## Änderungen beim Testflug C69 (von V1 nach V1.5):

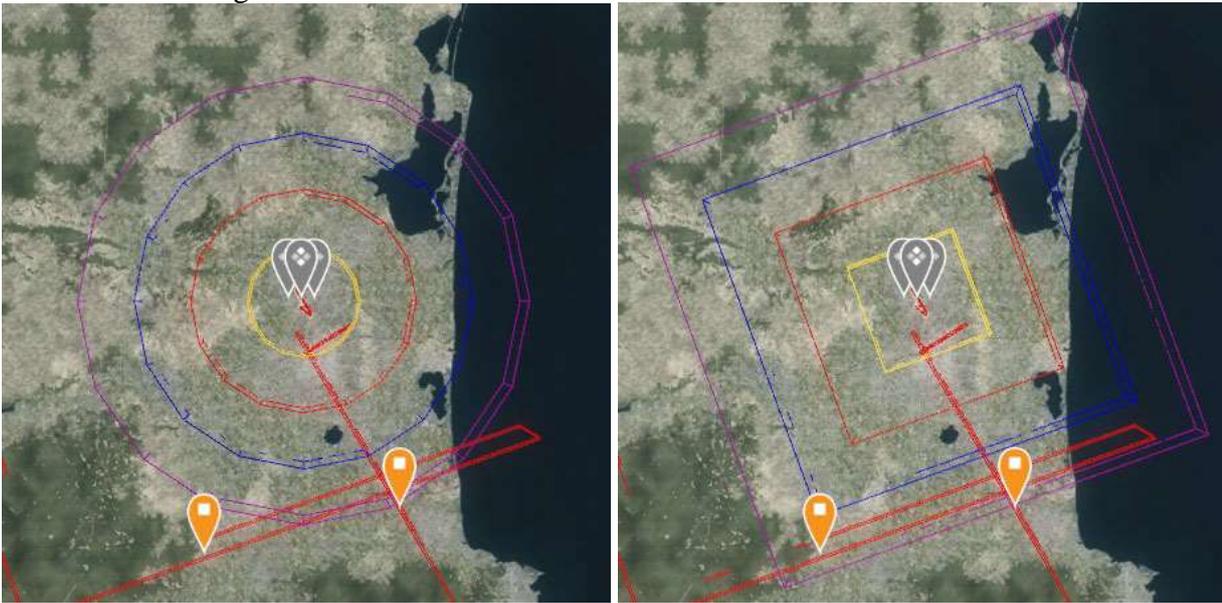
2) Falsche Angaben (z.B. 15km=10nm, es sind nur 8nm) korrigiert.
